Determinazione dirigenziale	n. DET-AMB-2022-3247 del 27/06/2022
Oggetto	Modifica non sostanziale con aggiornamento del provvedimento di Autorizzazione Unica Ambientale (AUA), adottato ai sensi del D.P.R. 59/2013 da ARPAE - SAC di Bologna con Determinazione dirigenziale n. DET-AMB-2017-4087 del 31/07/2017 (rilasciato dal SUAP del Comune di Sala Bolognese con provvedimento P.G. n. 12205 del 26/09/2017 e con scadenza di validità in data 26/09/2032) per l'impianto destinato ad attività di centro di raccolta di rifiuti differenziati e sito in Comune di Sala Bolognese (BO), Via Gramsci n. 5, intestato alla società Geovest S.r.l.
Proposta	n. PDET-AMB-2022-3427 del 27/06/2022
Struttura adottante	Servizio Autorizzazioni e Concessioni di Bologna
Dirigente adottante	PATRIZIA VITALI

Oggetto: Modifica non sostanziale con aggiornamento del provvedimento di Autorizzazione Unica Ambientale (AUA), adottato ai sensi del D.P.R. 59/2013 da ARPAE - SAC di Bologna con Determinazione dirigenziale n. DET-AMB-2017-4087 del 31/07/2017 (rilasciato dal SUAP del Comune di Sala Bolognese con provvedimento P.G. n. 12205 del 26/09/2017 e con scadenza di validità in data 26/09/2032) per l'impianto destinato ad at

*fig.2*

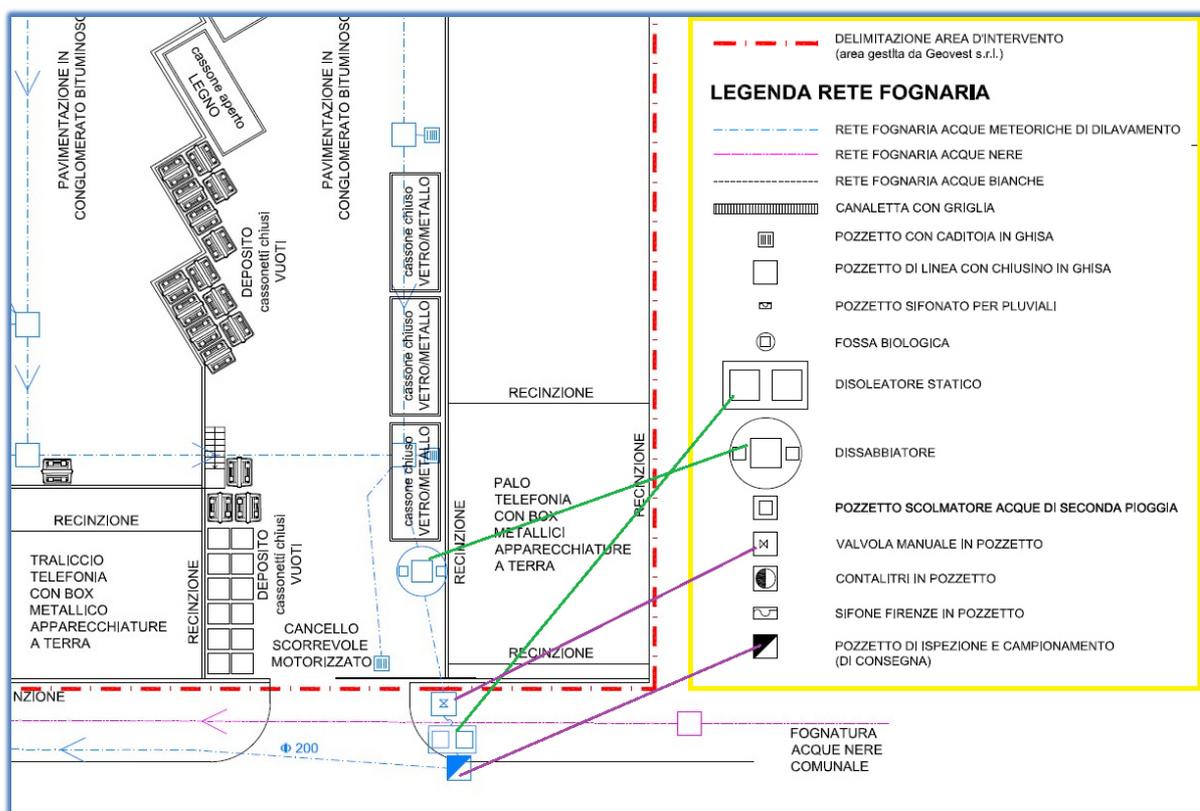
Il pozzetto di campionamento è correttamente indicato nella cartografia trasmessa. Con riferimento al contenuto della proposta circa "la situazione precedentemente autorizzata ed ancora esistente non ha evidenziato particolari difficoltà nelle azioni di controllo, mantenere le opere di allacciamento ed il pozzetto di ispezione e prelievo preesistenti" si accoglie la proposta formulata per una verifica complessiva della conformità dei pozzetti di campionamento in occasione di una prossima modifica sostanziale dell'atto autorizzativo, fermo restando la corretta identificazione degli stessi.
